MĚSTSKÝ
DŮM TIŠNOV

ARCHITEKTONICKÁ UŽŠÍ DVOUFÁZOVÁ SOUTĚŽ O NÁVRH - 2026

MĚSTSKÝ DŮM TIŠNOV - katalog soutěžních návrhů

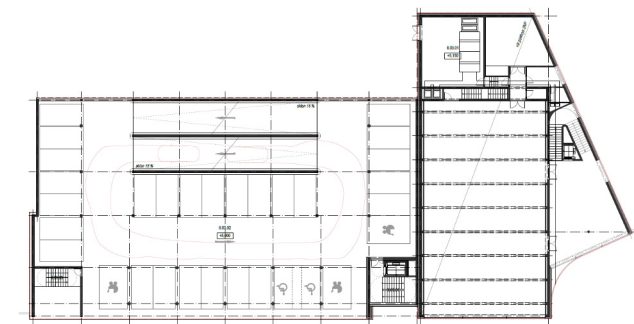
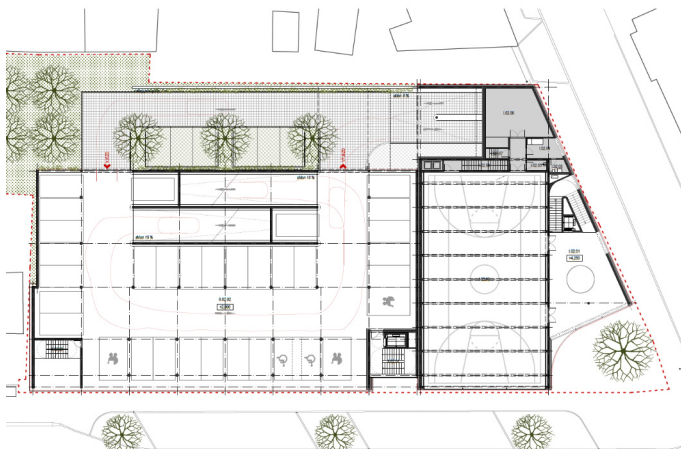
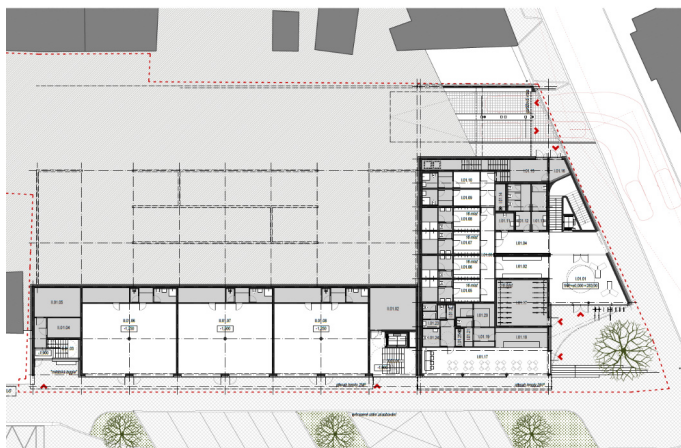
Návrh výborně dotváří stávající urbanistickou strukturu, navazuje na stavební čáry obou ulic a velmi přesvědčivě formuje nároží, kde vzniká předprostor tělocvičny ve vazbě na stávající sokolovnu i přiměřená hmotová dominanta. Porota pozitivně hodnotí návrh kultivovaného městského parteru, který navazuje na okolní svažité terén. Dispoziční řešení objektu je důmyslně propracované, s jasnými provozními vazbami. Parkovací dům je navržen efektivně, bezkolizně, bez nutnosti budovat podzemní podlaží. Pozitivně je hodnocena také velkorysost sportovní části, jejíž parametry přesahují základní požadavky zadání. Po domluvě se zadavatelem bude možno její skutečný rozsah dále prověřit. Návrh zároveň umožňuje realistickou a dobře zvládnutou etapizaci. Porota ocenila zapracování připomínek z předchozí fáze soutěže, především redukci zastavěné plochy a celkového objemu stavby.

Celkové architektonické, urbanistické i konstrukčně-technické řešení návrhu je na velmi vysoké úrovni. Diskutován byl architektonický výraz domu, zejména materiálové řešení a sjednocení fasády do výrazu, který nemá příliš městský charakter. Výhrady směřovaly také k některým provozním aspektům – zejména absenci přímé vazby mezi vstupem do tělocvičny a kavárnou, kterou navíc odděluje kolárna. Za diskutabilní (ale snadno „řešitelný“) byl označen také nadbytečný objem zastřešení parkování nad čtvrtým nadzemním podlažím. Přes tyto dílčí výhrady představuje návrh mimořádně kvalitní a komplexně promyšlené řešení, za což návrh obdržel nejvyšší ocenění v soutěži.

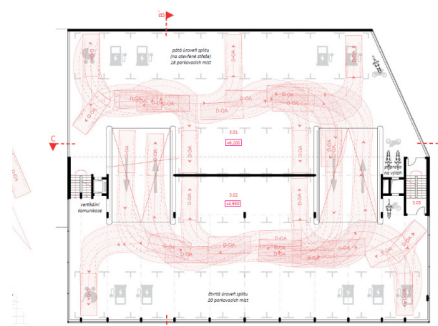
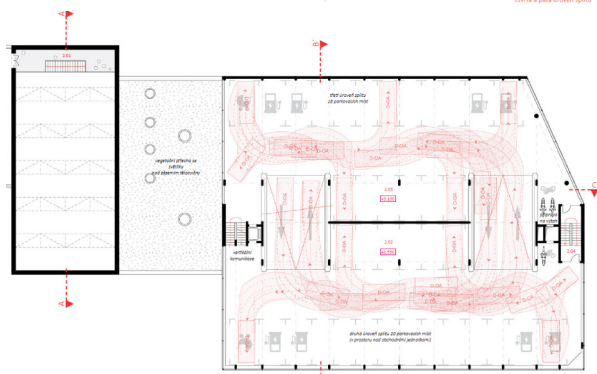
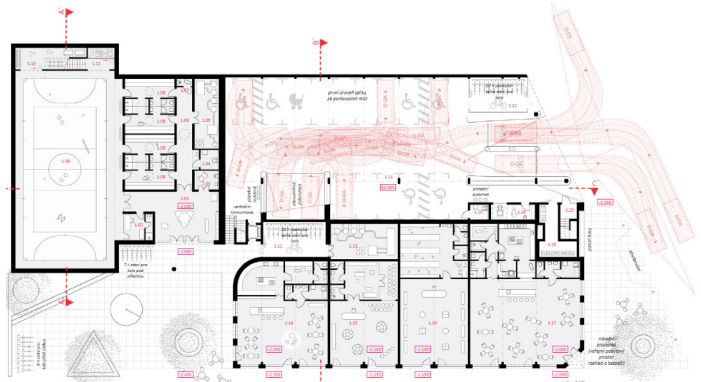
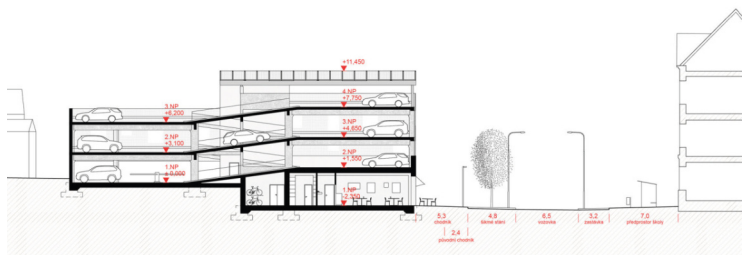
Porota hodnotí návrh jako přijatelně vyvážený k umístění v řešeném území. Urbanistickou strukturu se dvěma hmotami různých měřítek, vymezující aktivní veřejné prostranství navázané na tělocvičnu, porota považuje za vhodnou, stejně jako jejich odlišné postavení vůči uliční čáře. Samotné řešení veřejného prostranství nezohledňuje dostatečně jeho význam a chybí mu silnější vizuální vazba na interiér tělocvičny. Problematicky je hodnoceno umístění workoutu i přístup do tohoto prostoru přes galerii tělocvičny. Umístění tělocvičny a objektu parkování na hranice pozemků se sousedy bez ustoupení shledává porota za problematické.

Celkové dopravní řešení s vnitřními polorampami je racionální, dílčí nedostatky jako blízký vztah schodišťové stěny a dopravního prostoru pro vozidlo v koncové poloze jsou řešitelné. Vazba schodišť a výtahu k pěším vazbám v okolí stavby je vyřešena velmi dobře. Porota považuje navržený konstrukční systém v objektu s hloubkou 12 m za zbytečně naddimenzovaný, což se projeví v ekonomické náročnosti stavby.

Architektonické řešení části stavby se střešním baldachýnem, který připomíná tvarosloví střešní krajiny města a mělo by mít energetický přínos, nepovažuje porota za přínosné. Fotovoltaická technologie není prioritou zadavatele, zejména pokud její nosiče jsou navrženy ve formě náročné ocelové konstrukce a zbytečně navyšují objem a výšku stavby. Porota připomíná náročnost vazby parteru stavby k navazujícímu terénu a k jeho výškám v průběhu ulice Riegrovy a není přesvědčena o správném vyhodnocení při osazení navržené stavby.

Světlé povrchy a opláštění fasád z tahokovu působí vzdušně, nepřesvědčivá je koncepce otvorů do tohoto pláště. Řešení nároží ulic Riegrovy a Drbalovy nepřináší adekvátní odpověď na připomínku poroty.

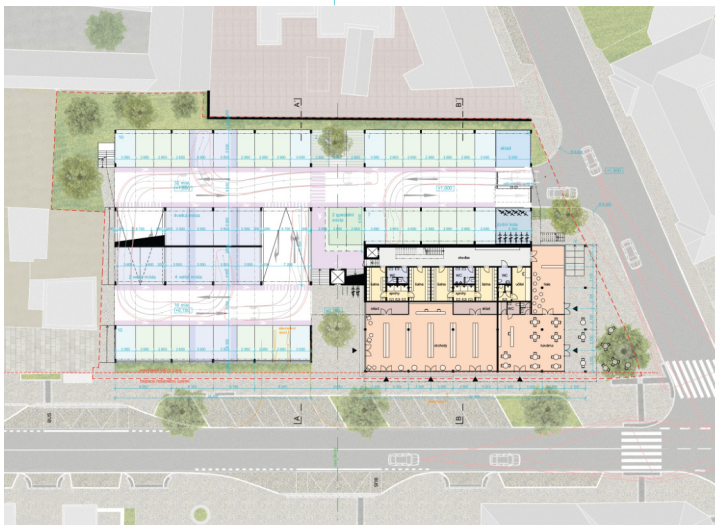
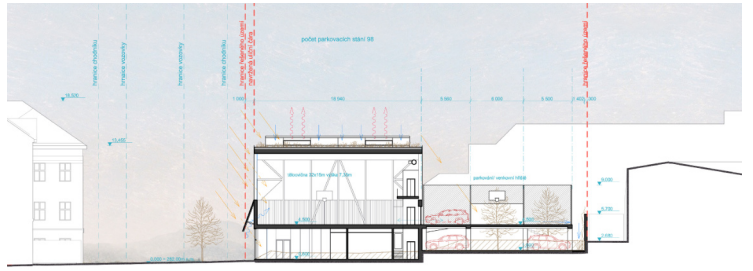
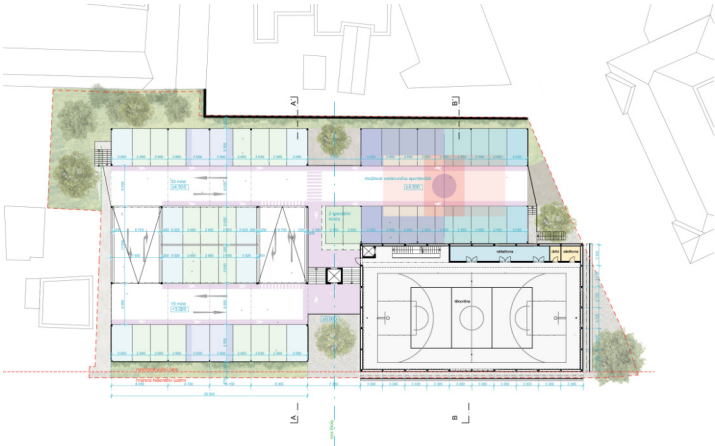
Porota na návrhu kladně hodnotí hmotové řešení tělocvičny v nárožní poloze řešeného pozemku a přístup autorů k úspornému a variabilnímu řešení parkovacích míst. Návrh je koncipován jako určitá „stavebnice“ s možností různých kapacit parkování i budoucí transformace využití. Odstup od sousedních pozemků a práce s vegetací včetně využití vzrostlých stromů konvenuje s celkovým konceptem návrhu.

Porota upozorňuje na ne příliš vhodné dispoziční řešení parteru pod tělocvičnou a řešení navazujícího veřejného prostoru, které neodpovídá bezpečnému provozu většího počtu dětí před vstupem do tělocvičny, pohybu chodců a prostoru pro stolky venkovní kavárny. Rovněž přístup ke kolárně, vyústění schodiště z horního patra garáží a nájezd do parkovacího domu jsou kolizní proudy řešené na malém prostoru. Problematický je rovněž posun uliční čáry, který vede ke zúžení chodníku a expanzi hmoty tělocvičny do uličního prostoru.

Porotě se jeví jako nevhodné navržené materiálové řešení obvodového polykarbonátového pláště tělocvičny, který bez dalšího stínění a vzhledem k orientaci ke světovým stranám vyvolává pochybnosti z hlediska přehřívání, dlouhodobé udržitelnosti i nároků na údržbu. Diskutována byla i zbytečně intenzivní zelená střecha a obtížně udržitelný zelený „dvorek“ u zástávky MHD. Architektonický výraz parkovacího domu včetně fotovoltaických panelů porota doporučuje i s ohledem na exponovanou polohu v bezprostřední blízkosti hlavního městského náměstí více přiblížit městskému charakteru odpovídajícímu exponované nárožní poloze.

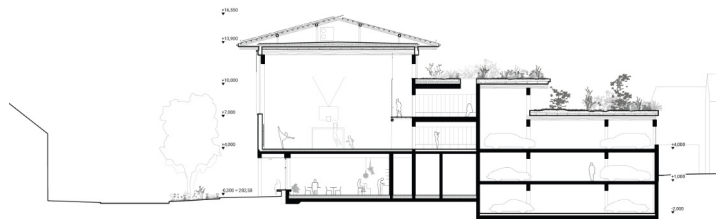
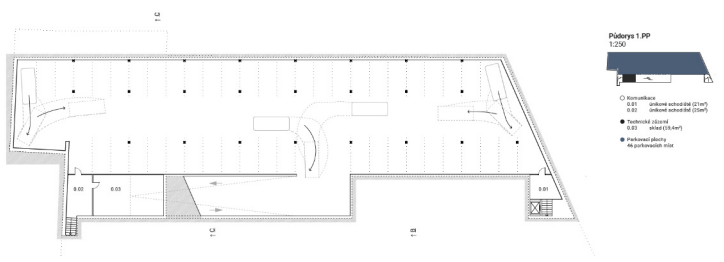
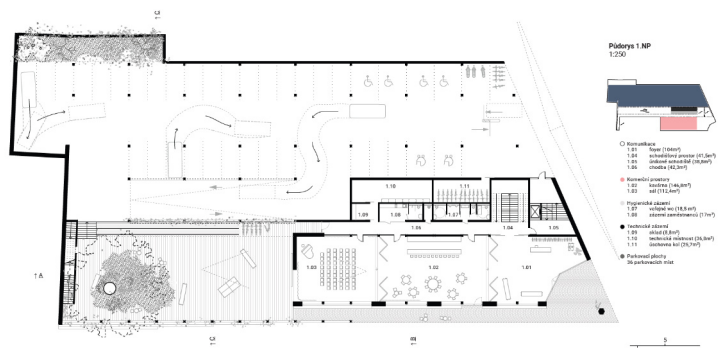
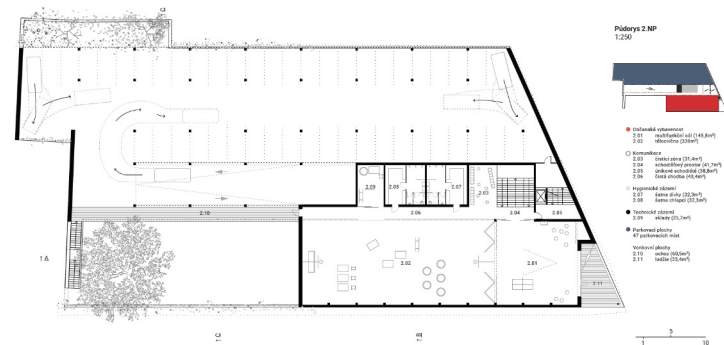
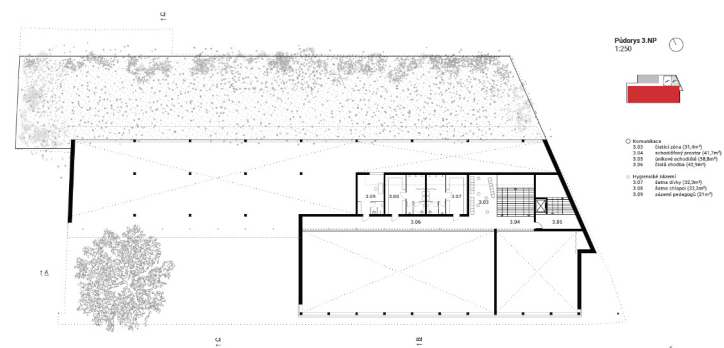
Porota oceňuje snahu autorů o zapracování připomínek z předchozí fáze soutěže. Pozitivně hodnotí kultivovaný architektonický výraz a materiálové řešení návrhu, které díky práci se dřevem a principu gradace hmot usiluje o kontextuální a vlnité působení stavby v prostředí města. Návrh vytváří příjemnou atmosféru v exteriéru i interiéru objektu a přináší kvalitně řešený systém parkování s nejvyšší kapacitou ze všech návrhů. Kladně je vnímána také nová poloha venkovního dvorku. Právě za kultivovaný architektonický výraz a zejména pojetí uliční fasády se porota rozhodla o udělení odměny.

Porota však není zcela přesvědčena o celkovém hmotovém řešení s odstupňovanou střechou, které generuje značný objem stavby a místy diskutabilní prostorové souvislosti. Návrh je ze všech posuzovaných variant neobjemnější a zároveň obsahuje nejrozsáhlejší podzemní část, což představuje ekonomicky náročné řešení. Diskutováno bylo také převýšené zastřešení částí parkovacího domu a dále nadbytečná konstrukční výška tělocvičny, která sice podporuje kvalitní prostorový výraz, ale výrazně prodražuje realizaci. Výhrady směřovaly rovněž k provozně-dispozičnímu řešení, zejména ke zdvojení schodišť u tělocvičny a použití trojramenného schodiště bez přirozeného osvětlení. Problematicky bylo hodnoceno i velkoplošné prosklení jižní fasády tělocvičny.

Návrh dále vykazuje rezervy v provozně-dispozičním řešení, například v organizaci šaten ve více podlažích. Potenciál venkovního dvorku by navíc bylo vhodné podpořit silnější vazbou na komunikační prostory domu, kavárnu a další aktivní funkce parteru.

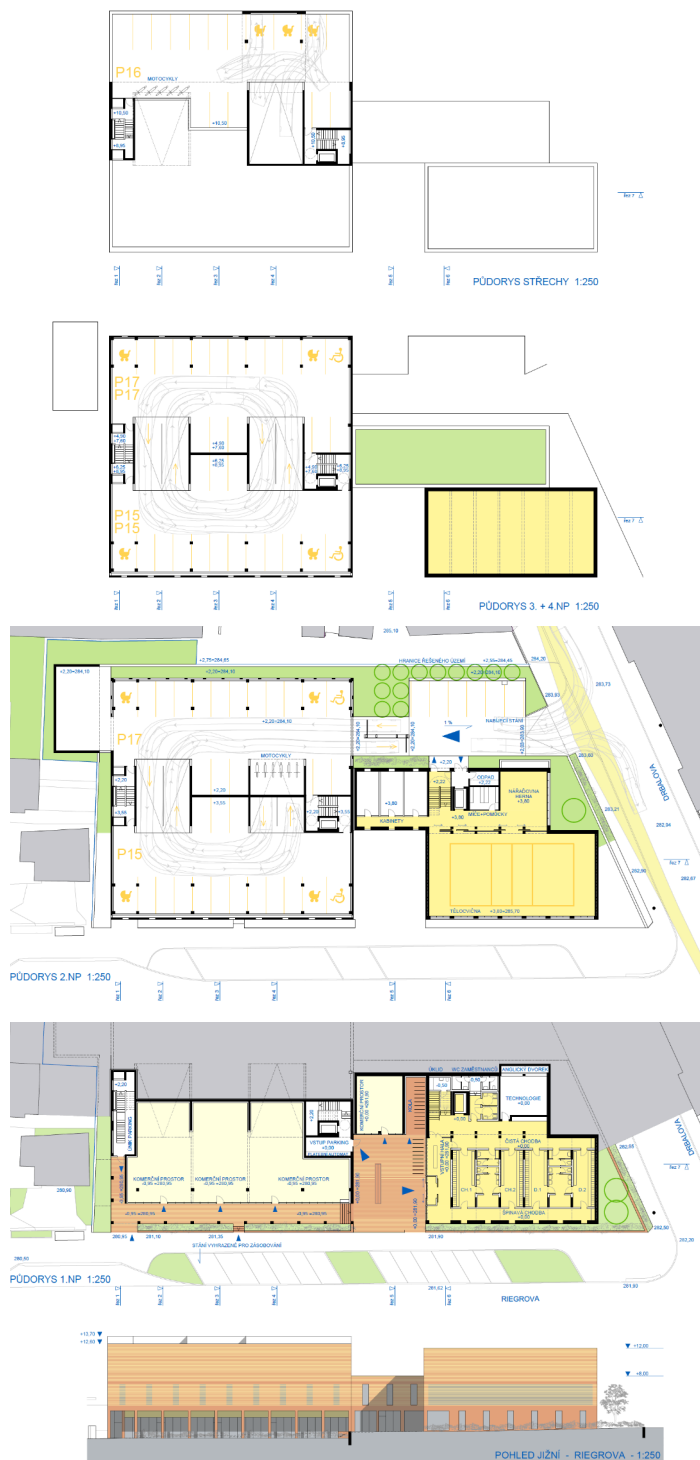
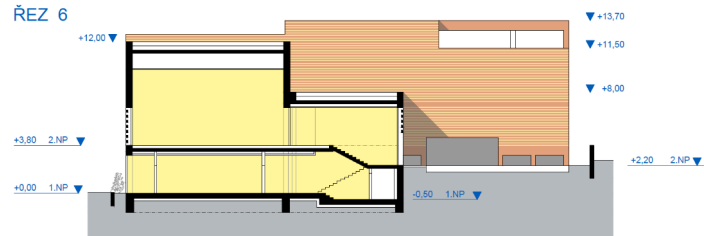
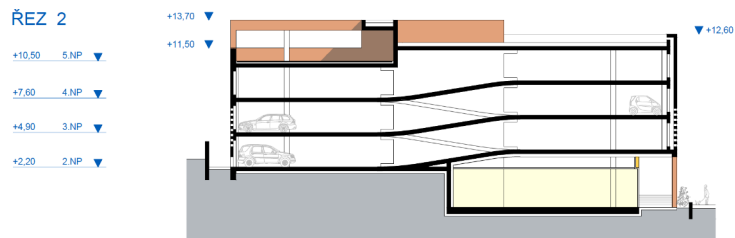
Návrh pracuje s jasným urbanistickým konceptem, kdy uliční čáru v Riegrově ulici dotváří dvojice výrazných staveb, mezi nimiž vzniká nástupní piazzetta. Na nároží je situována tělocvična, zatímco vedlejší hmota obsahuje parkovací dům. Toto rozdělení umožňuje přehlednou etapizaci. Pozitivně bylo hodnoceno také provozní řešení parkovacího domu s polorampami, které je přehledné a omezuje kolizní situace, stejně jako umístění několika pohotovostních stání před závorovým systémem. Za příkladné provozní řešení objektu se porota rozhodla návrhu udělit odměnu.

Porota však měla výhrady k celkovému měřítku stavby, které působí robustně a v kontextu ulice nepřiměřeně. Kriticky bylo hodnoceno zejména nedostatečné řešení bočního průčelí směrem k sokolovně a nároží objektu, kde návrh pracuje se štítovou stěnou a nevhodně pojatou sadovou úpravou. Problematické je také umístění šaten tělocvičny do přízemí, které znemožňuje aktivní využití parteru v nárožní části stavby. Komerční jednotky v přízemí objektu garáží jsou navíc zapuštěny pod úroveň chodníku bez přímé vazby na veřejný prostor. Výhrady směřovaly rovněž k hospodárnosti návrhu – poslední zastřešené polopatro parkovacího domu nabízí pouze omezený počet stání a neúměrně působí také velkorysá konstrukční výška komerčních prostor. Architektonický výraz objektů s minimalisticky řešenými fasádami podle poroty nedokázal dostatečně zmírnit jejich značný objem.

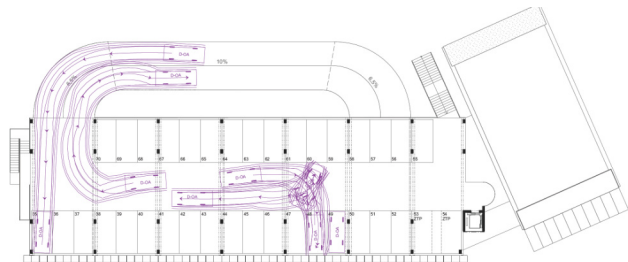
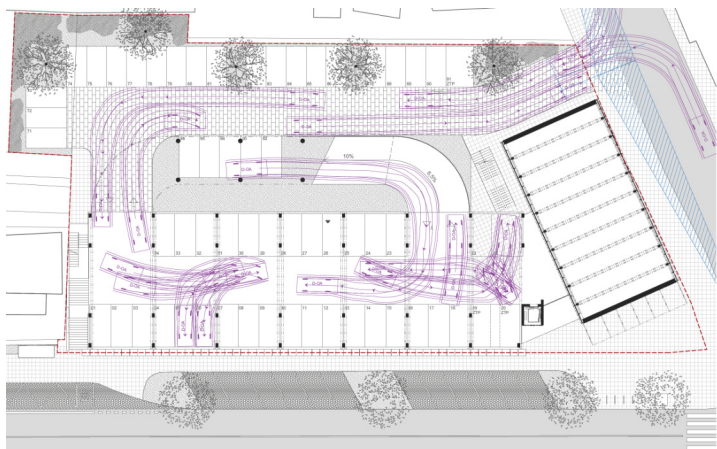
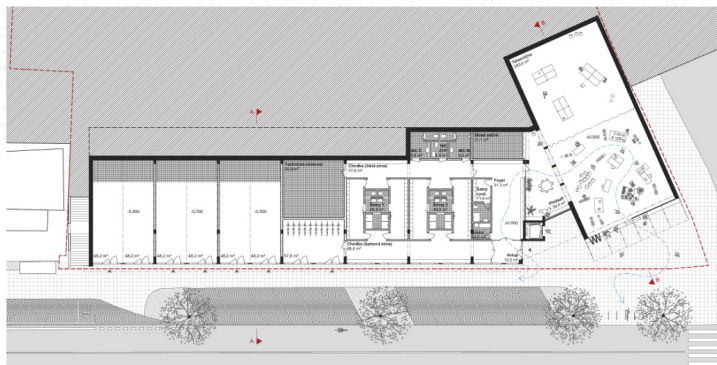
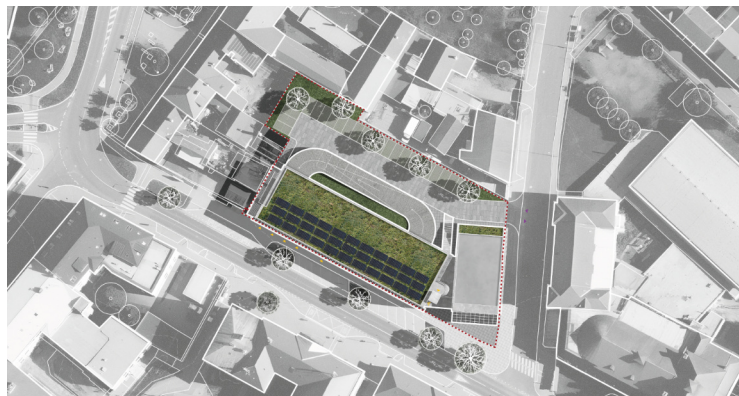
Návrh je založen na snaze o ekonomicky úsporné a realistické řešení, což se promítá do nejnižšího kalkulovaného objemu stavby i dobrého potenciálu etapizace. Porota pozitivně hodnotí zejména výrazný posun oproti první fázi soutěže, především umístění tělocvičny do nárožní polohy v parteru, které posílilo vztah objektu k veřejnému prostoru. Přínosem je také bezbariérové řešení tělocvičny v jedné úrovni, přítomnost pohotovostních povrchových stání a určitý potenciál budoucí transformace objektu například pro bydlení. Zajímavě působí také nárožní veřejný prostor a otevření fasády směrem do tělocvičny.

Úspornost návrhu je však podle poroty dosažena částečně na úkor provozního komfortu, zejména v rámci parkovacího domu, kde chybí závorový systém a diskutabilní je i samotná kapacita parkování. Etapizace je možná pouze v pevně daném pořadí, protože zázemí tělocvičny je integrováno do parkovacího domu. Rozporuplné je hodnocení technicistní architektonický výraz objektu a zejména použití fotovoltaických panelů na fasádách, které porota v kontextu blízkosti historického centra města považovala za nevhodné a nadbytečné. Otázky vyvolává také míra aktivace veřejného prostoru, který postrádá návaznost na komerční funkce, i samotné otevření nárožní fasády přímo do tělocvičny. Celkově návrh představuje pragmatické a racionální řešení s řadou funkčních kvalit, avšak s některými provozními a architektonickými rozpory.
